ZMĚNOVÝ LIST STAVBY

Název stavby: „Stavební úpravy budovy pro sociální služby, Karlova 495, Hořice“

ZMĚNA č.: 2a – Sanace vnitřních stěn, revize č. 1 – 27.10.2023

PROFESE	STAVEBNÍ	SO 02	
VEDOUcí PROJEKTANT			
STATIKA			
VYPRACOVAL			
AUTOR NÁVRHU			
GENERÁLNÍ PROJEKTANT adresa	ATELIÉR ZÍDKA, architektonická kancelář, spol. s r.o. Jižní ul. 870, Hradec Králové 500 03 tel.: 495406739, 495408920, E-mail: zidka@atelierzidka.cz		
OBJEDNATEL PD	Město Hořice, nám. Jiřího z Poděbrad 342		
název akce	STAVEBNÍ ÚPRAVY BUDOVY PRO SOCIÁLNÍ SLUŽBY KARLOVA čp. 495, HOŘICE	číslo zakázky	2219/0602
název výkresu		ZMĚNA Č. 2 - SANACE VNITŘNÍCH STĚN	stupeň PD
	datum		ŘÍJEN 2023
	měřítko		dle přílohy
		číslo změny	Z.2

PŮDORYS PROVIZORNIHO PODEPŘENÍ KLENBY V MISTNOSTI 1.37 M1:50

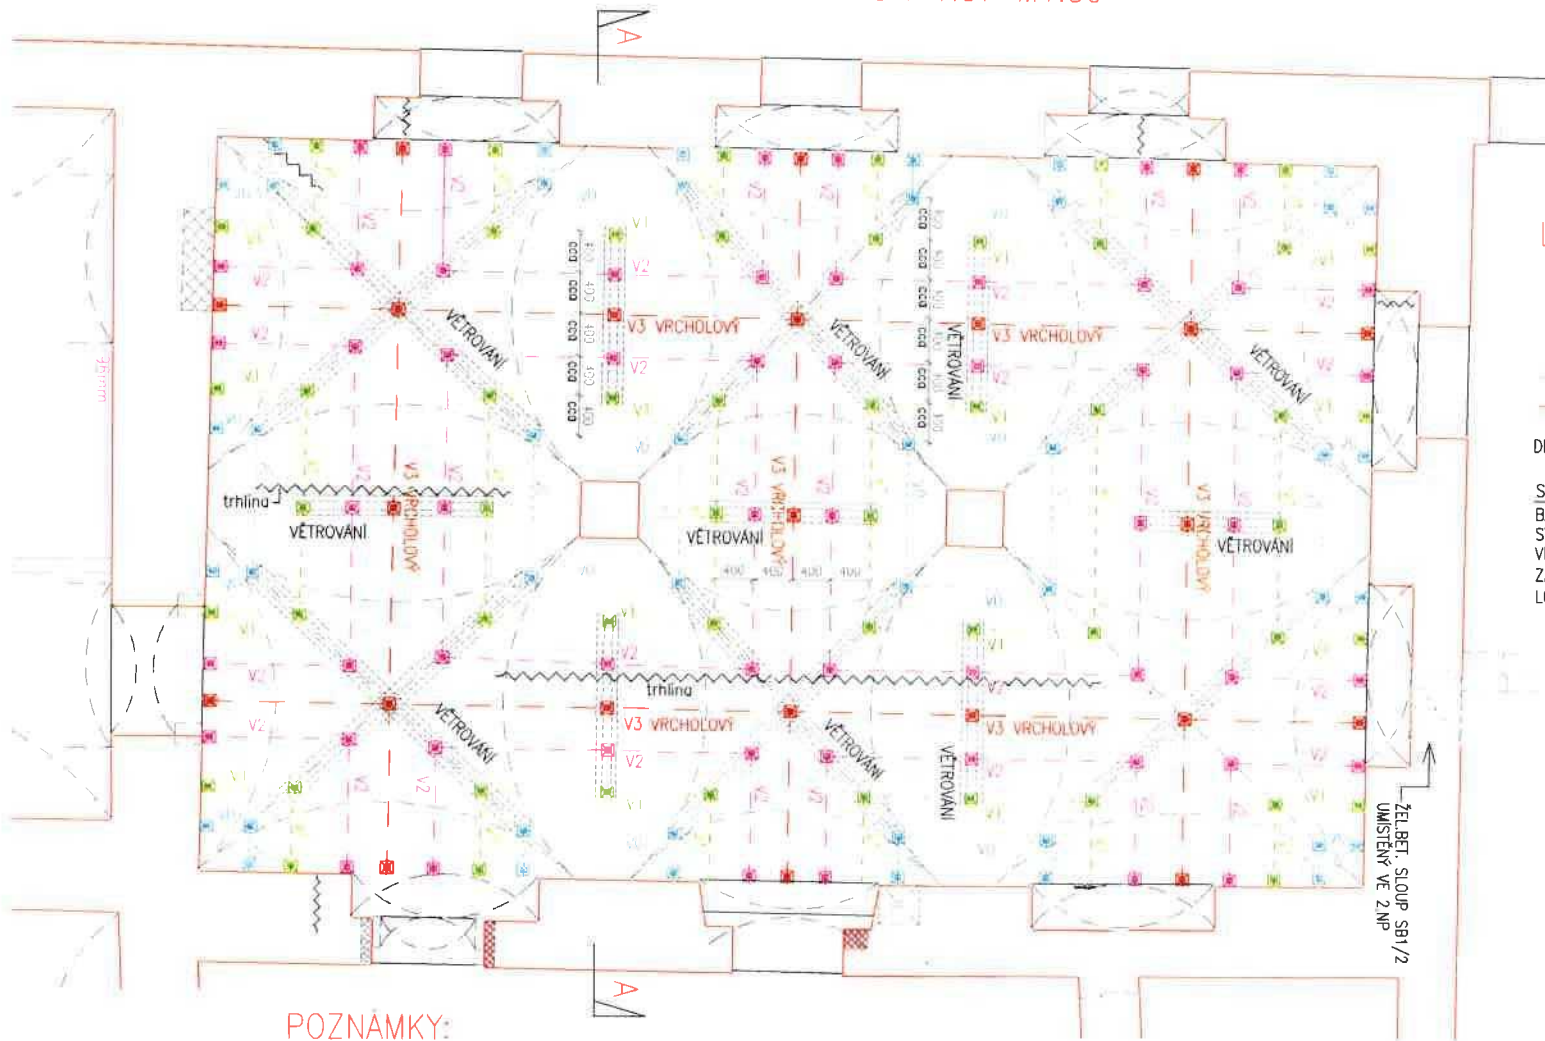
Dle PD budou vybourány ostatní navržené klenby k demolici. Z důvodu jejich celkového špatného stavebně-technického stavu budou tyto klenby obdobně nejprve zajištěny plošným podepřením a poté následně vybourány. Klenba bude postupně rozebírána od vrcholu k patě klenby a pracovník musí být jištěn z důvodu bezpečnosti na provizorní lávce nebo úvazu.

Při demolicích byly zjištěny v mč demolic 1.17 až 1.20 zdvojené stropní konstrukce, kdy pod původním dřevěným trámovým stropem byla zjištěna další stropní konstrukce ze stropních vložek Hurdis do ocelových nosičů. Tato zjištěná konstrukce bude postupně odstraněna, nejprve budou odstraněny stropní keramické desky a poté budou vybourány ocelové nosiče se zazděním prostupů.

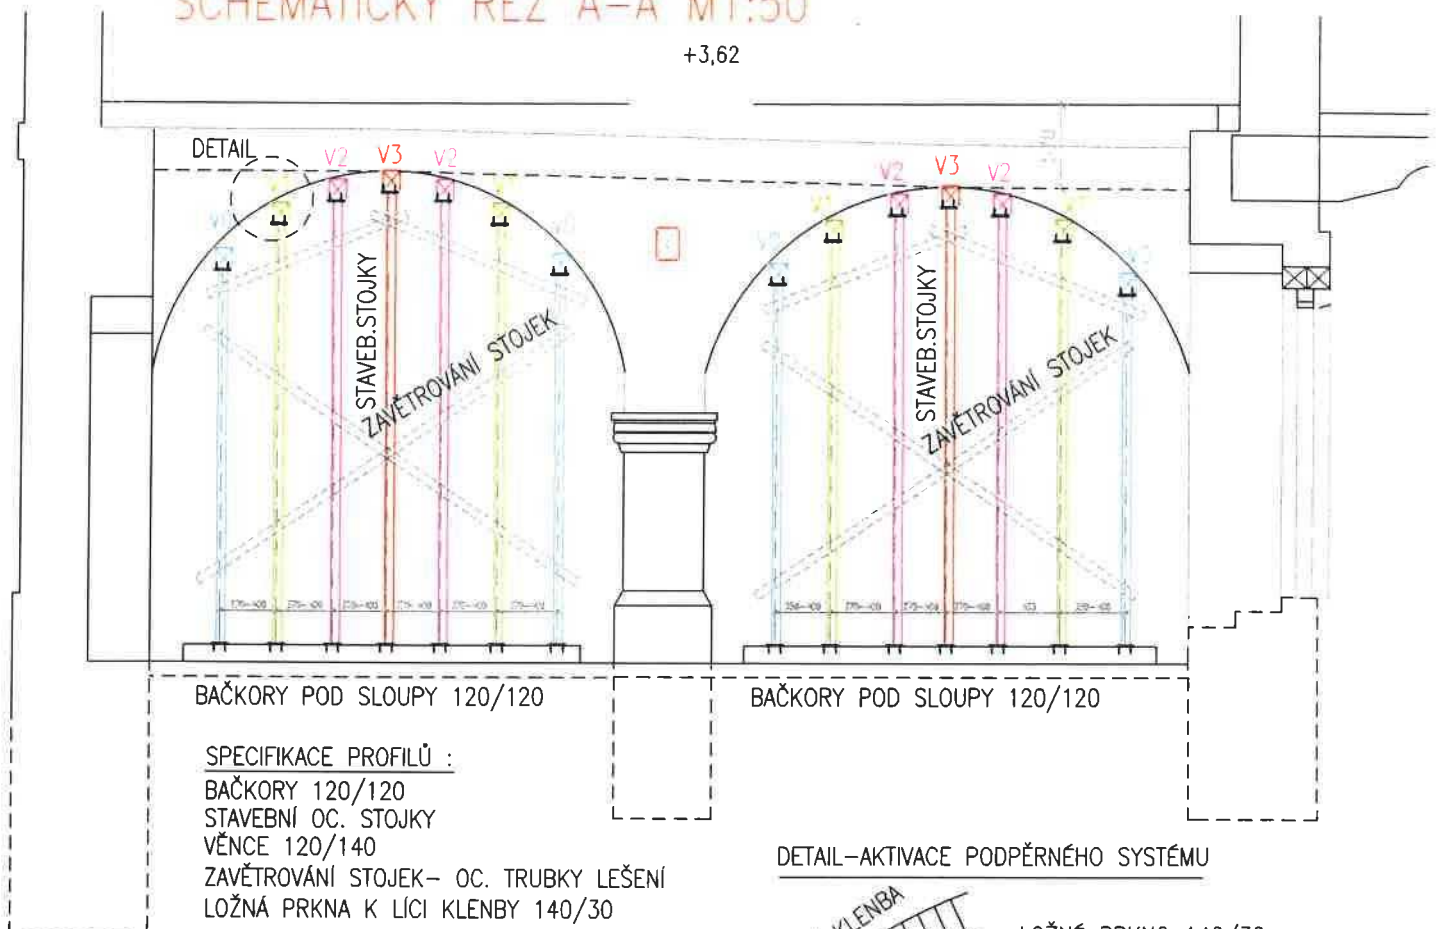
- STOUJKY ZAVĚTROVAT V DIAGONÁLNĚ (DO KŘÍŽE) ROZMÍSTĚNÝMI LEŠENAŘSKÝMI TRUBKAMI
- PROSTOR MEZI VRCHEM VRSTEVNICOVÝCH VĚNCŮ V0, V1, V2, V3 BUDE PROTI LOŽNÝM PRKENŮM 140/30 K LICÍ KLENBY VYKLINOVÁN AKTIVAČNÍMI KLÍNY ROZMÍSTĚNÝMI PO VZDÁLENOSTECH CCA 300 MM.

DETAIL – AKTIVACE PODPĚRNÉHO SYSTÉMU

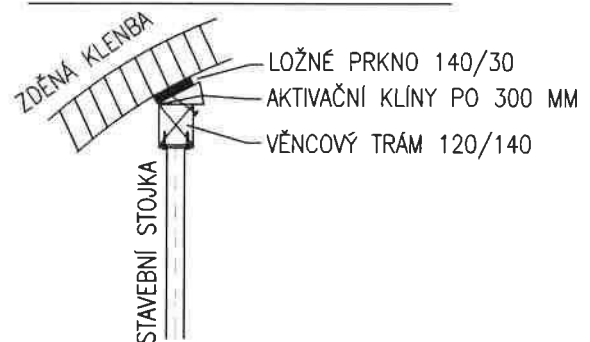
- STOJKY ZAVĚTROVAT V DIAGONÁLNĚ (DO KŘÍŽE) ROZMÍSTĚNÝMI LEŠENÁŘSKÝMI TRUBKAMI
- PROSTOR MEZI VRCHEM VRSTEVNICOVÝCH VĚNCŮ V0, V1, V2, V3 BUDE PROTI LOŽNÝM PRKENŮM 140/30 K LÍCI KLENBY VYKLÍNOVÁN AKTIVAČNÍMI KLÍNY ROZMÍSTĚNÝMI PO VZDÁLENOSTECH CCA 300 MM.
